# 改善箇所説明図

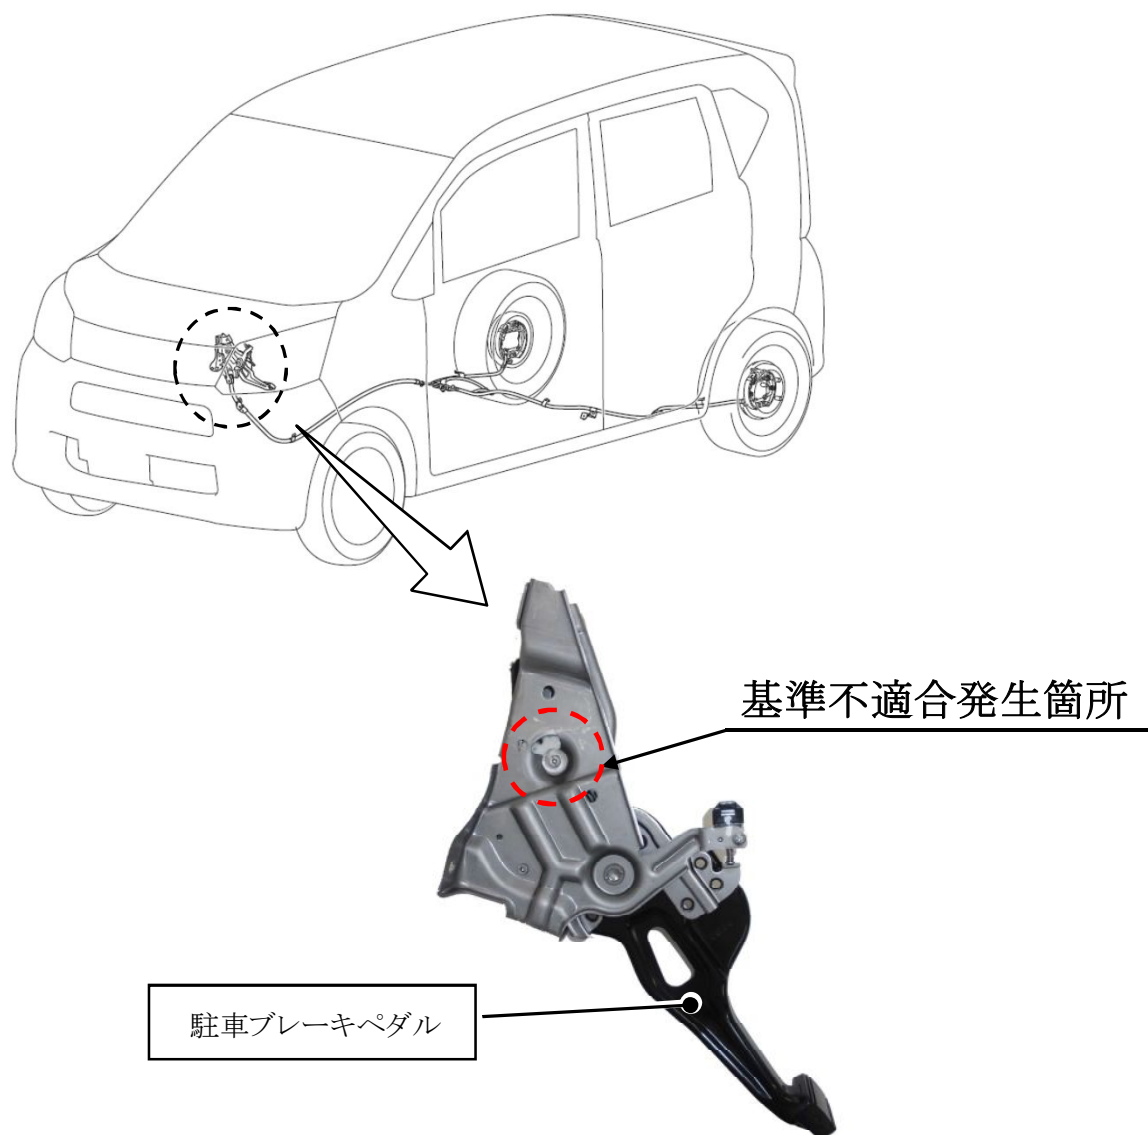
足踏み式駐車ブレーキにおいて、ブラケットの製造が不適切なため、ブラケットとポールとの隙間が狭いものがある。そのため、駐車ブレーキ操作時にブラケットとポールの抵抗が大きくなり、最悪の場合、駐車ブレーキを保持することが出来なくなるおそれがある。

全車両、駐車ブレーキペダルの製造番号を確認し、該当する車両は当該ペダルを良品と交換する。

車室内車台番号打刻位置の車両前方側に黄色ペイントを塗布する。
